Verslag huishoudelijke elektrische installatie op laagspanning en zeer lage spanning

Referentie: 010-20260520-02	Datum controle: 20/05/2026
Keurder: 010

Eigenaar: Onbekend	EAN-code: Onbekend
Adres installatie: Hazenweg 16, 2328 - Meerle	Nummer teller(s): 1422-A-72
Distributienetbeheerder installatie: Fluvius	
Datum uitvoering installatie: <input checked="" type="checkbox"/> Vóór 01/10/1981 <input type="checkbox"/> Tussen 01/10/1981 en 01/06/2020 <input type="checkbox"/> Vanaf 01/06/2020	
Type: <input checked="" type="checkbox"/> Wooneenheid <input type="checkbox"/> Niet-huishoudelijk <input type="checkbox"/> PV <input type="checkbox"/> Batterij <input type="checkbox"/> Laadpaal

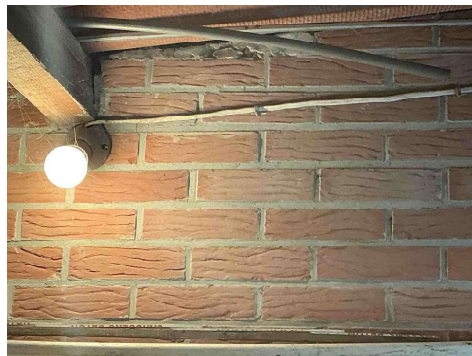
S01 - Het ééndraadsschema ontbreekt (Boek 1: 3.1.2.1).
Opmerking: Algemeen

S06 - De situatieplannen ontbreken (Boek 1: 3.1.2.1).
Opmerking: Algemeen

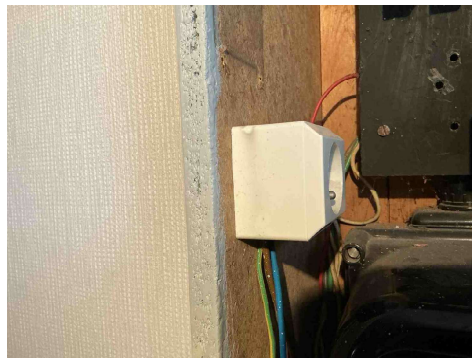
T13 - Opbouwcontactdozen en/of -schakelaars zonder achterplaatje mogen niet rechtstreeks op een brandbare ondergrond bevestigd worden (Boek 1: 4.3.3.5).

Opmerking: Oa zolder ,kot 1, kot 2 ,....

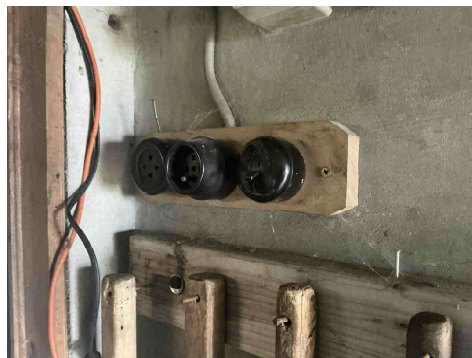
C21 - Het gebruik van geleiders van het type VOB, zonder bijkomende afscherming is niet toegestaan (Boek 1: 5.2.9.6).

Opmerking: Oa aan bord 1 en garage

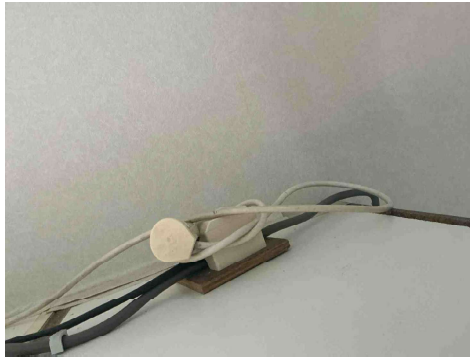
T13 - Opbouwcontactdozen en/of -schakelaars zonder achterplaatje mogen niet rechtstreeks op een brandbare ondergrond bevestigd worden (Boek 1: 4.3.3.5).

Opmerking: Oa zolder ,kot 1, kot 2 ,....

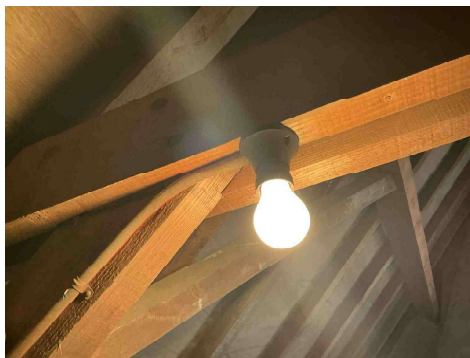
T13 - Opbouwcontactdozen en/of -schakelaars zonder achterplaatje mogen niet rechtstreeks op een brandbare ondergrond bevestigd worden (Boek 1: 4.3.3.5).
Opmerking: Oa zolder ,kot 1, kot 2 ,....

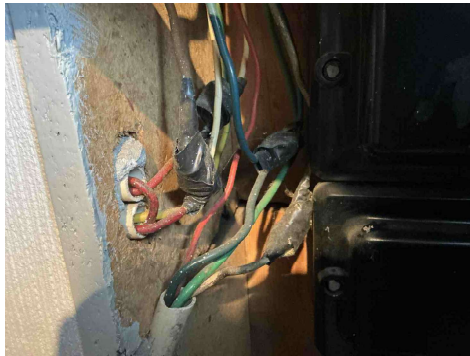
C21 - Het gebruik van geleiders van het type VOB, zonder bijkomende afscherming is niet toegestaan (Boek 1: 5.2.9.6).
Opmerking: Oa aan bord 1 en garage

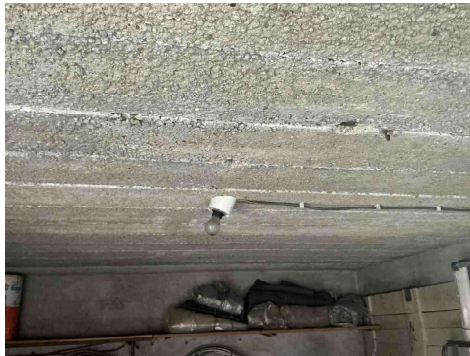
C21 - Het gebruik van geleiders van het type VOB, zonder bijkomende afscherming is niet toegestaan (Boek 1: 5.2.9.6).
Opmerking: Oa aan bord 1 en garage

C26 - De verbindingen zijn niet gebeurd in borden, in aftakdozen, aan de klemmen van contactdozen, schakelaars of in de verlichtingstoestellen (Boek 1: 5.2.6.1).
Opmerking: Oa aan bord 1 en kelder

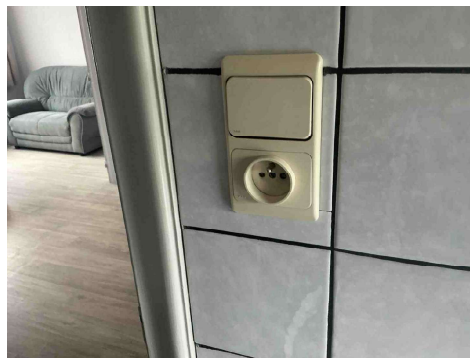
T23 - Het elektrisch materiaal is beschadigd. (Boek 1: 1.4.1.3).
Opmerking: Oa garage

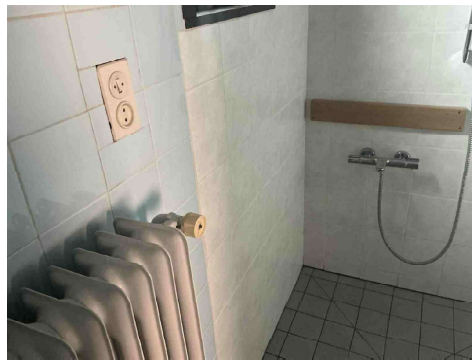
T10 - Bepaalde contactdozen en/of schakelaars zijn niet degelijk bevestigd (Boek 1: 1.4.1.3).

Opmerking: Oa keuken

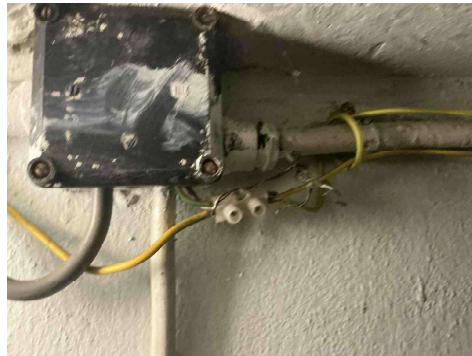
A16 - Er is geen continuïteit van de beschermingsgeleider van de contactdoos (Boek 1: 5.4.3.4).
Opmerking: Oa slaapkamer

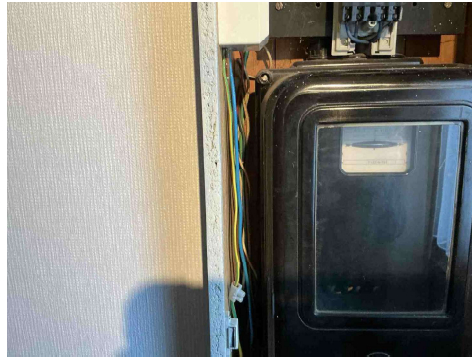
D08 - De nodige markeringen op de beveiligingstoestellen ontbreken of zijn onleesbaar (Boek 1: 5.3.5.5).
Opmerking: Oa bord 1

B30 - De houder van de beveiliging in een huishoudelijke ruimte is niet voorzien van aangepaste kalibreerelementen (Boek1: 5.3.5.5).
Opmerking: Oa bord 1

B29 - Het elektrisch verdeelbord in een huishoudelijke ruimte is niet voorzien van een deur (Boek1: 5.3.5.1).
Opmerking: Oa bord 1

B17 - De voedingsspanning is niet op elk bord vermeld (Boek 1: 3.1.3.3).
Opmerking: Oa bord 1
